Pixel Matrix Status

Ying ZHANG

2019-7-12

Pixel 版图修改

■ Pixel1x2_S0/S1/S2/S3

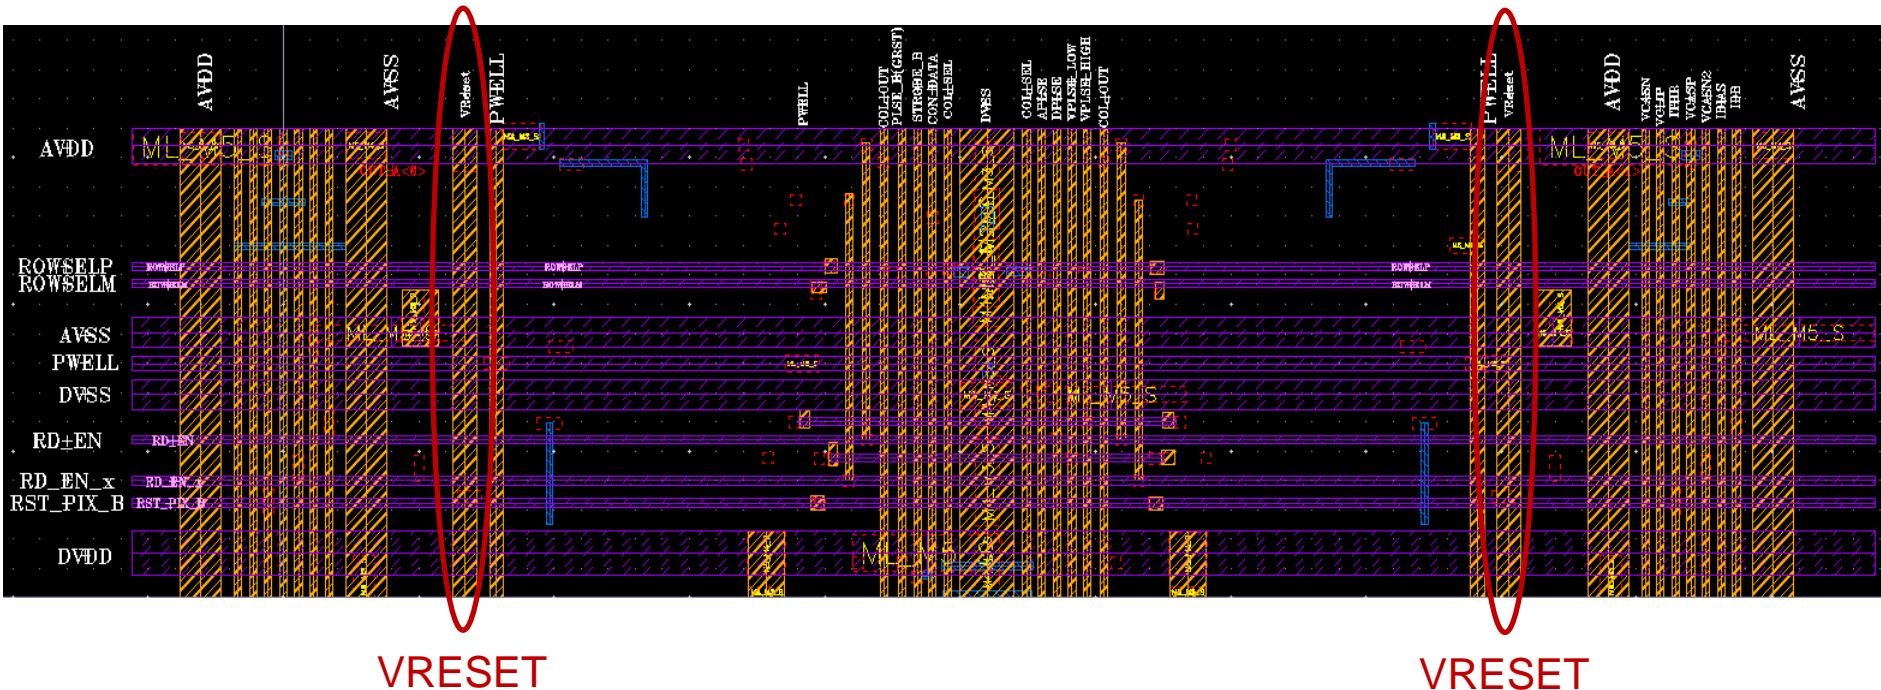
- 增加VRESET (M4) 走线宽度(0.9 um) → 减小电阻，保证较小的IR Drop和均匀的sensor偏置电压
 - VRESET和VPWELL相当，偏置电压会影响sensor电容，如果各像素偏置电压不一致可能会导致sensor电容不同，引起阈值不一致性增加
- 调整相邻连线，保证满足设计规则

■ Sector版图只调用Pixel1x2_S0/S1/S2/S3同一cell的同一版本版图（layout）

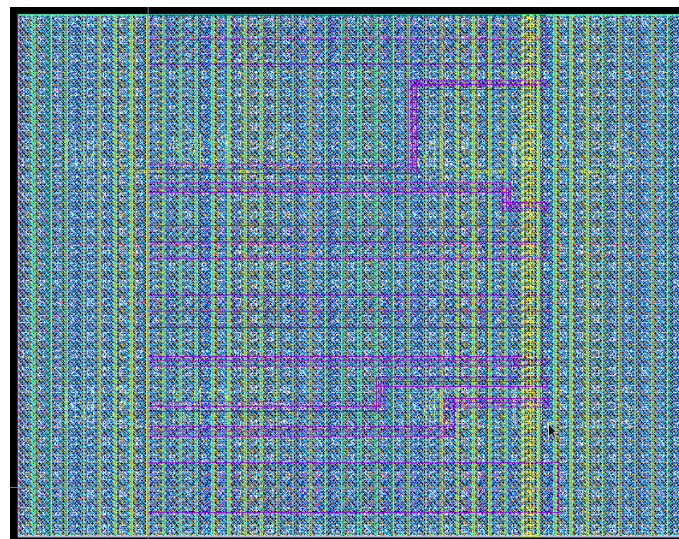
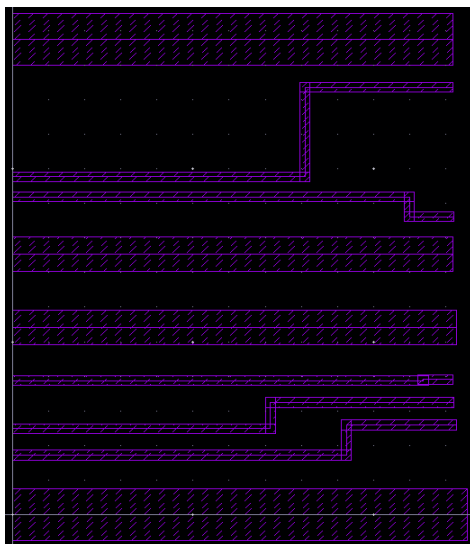
- 之前调用了layout、layout_L、Layout_R会导致DRC及LVS错误提示无法正确定位

Pixel Matrix

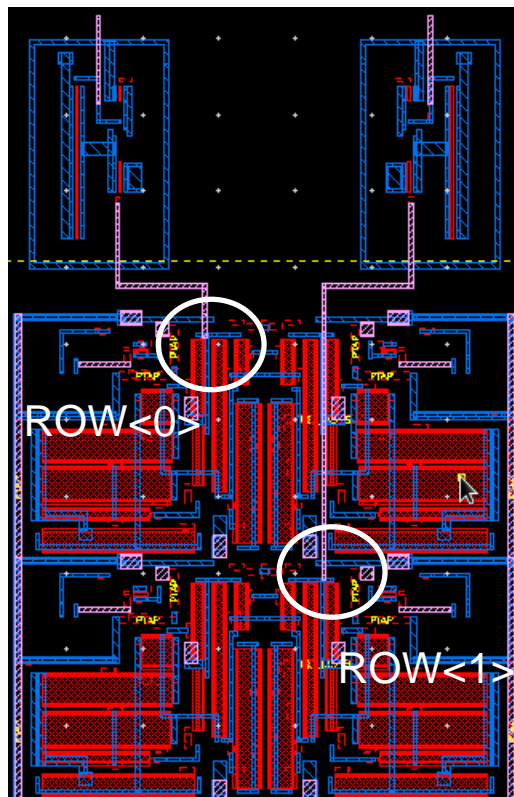
- 每个Sector的16个模拟信号（OUT_A）输出，8个接第一行，8个接第二行

■ 每个Sector的顶部的偏置线及电源线修改

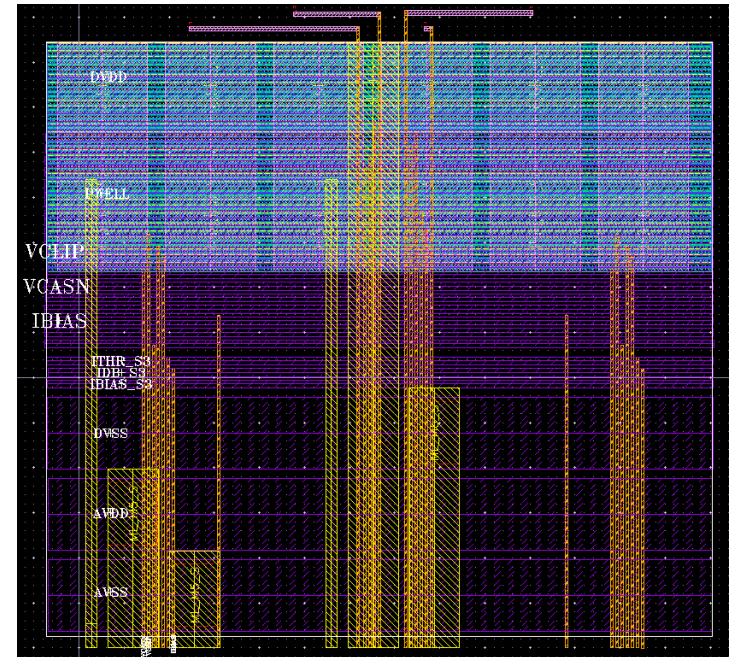
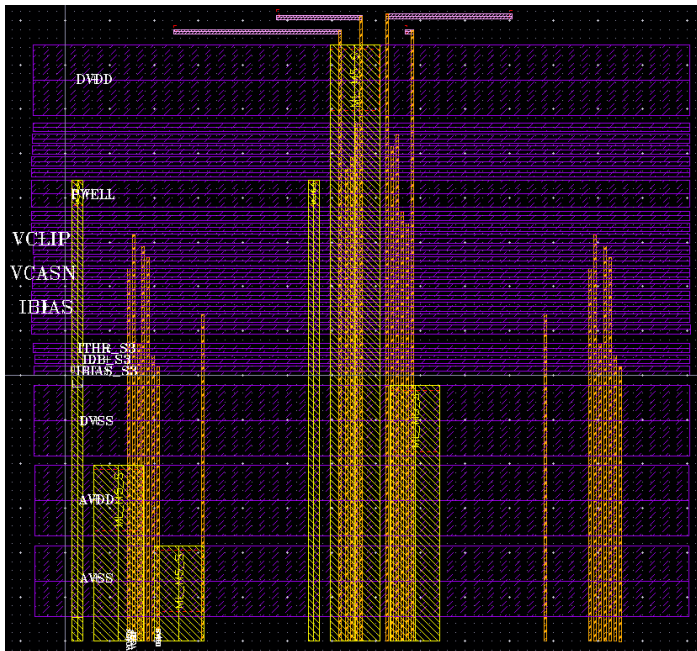
- VPLSE_LOW、VPLSE_HIGH增加至1.7 μm ，因为线上有电流，其他模拟偏置线及数字控制信号线宽度减小至0.9 μm
 - CON_DATA、DPLSE、APLSE、STROBE_B、PLSE_B是否需要更窄连线，降低负载？
- 相邻偏置线M5间距原为0.28 μm ，修改为0.38 μm
- 偏置线/数字控制信号线与电源/地线间距改为1 μm
- 增加PWELL Tap以及M2、M3 → 增加衬底接触，增大M2/M3密度

■ GuardRing外扩

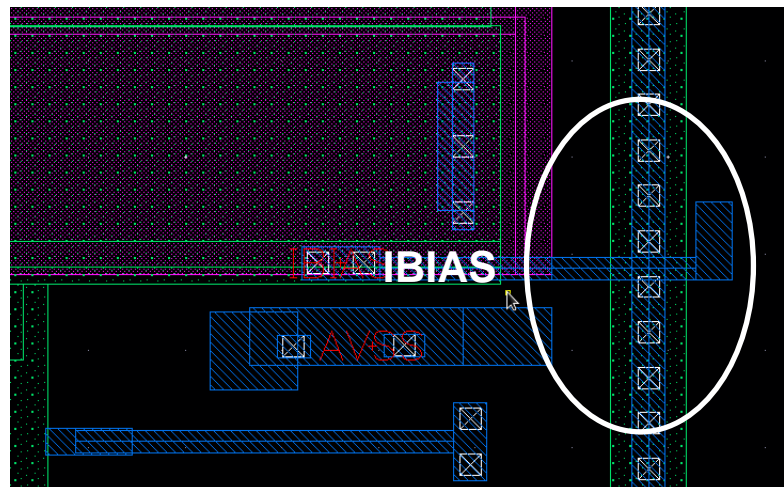
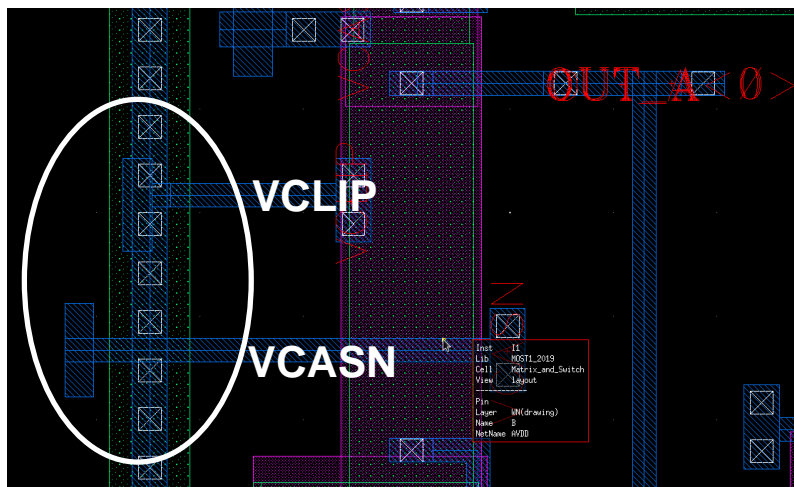
- 原GuardRing与最左侧和最右侧像素单元有信号(M1)短路

- 在原GuardRing内增加PWELL RING，消除P.7.HR错误
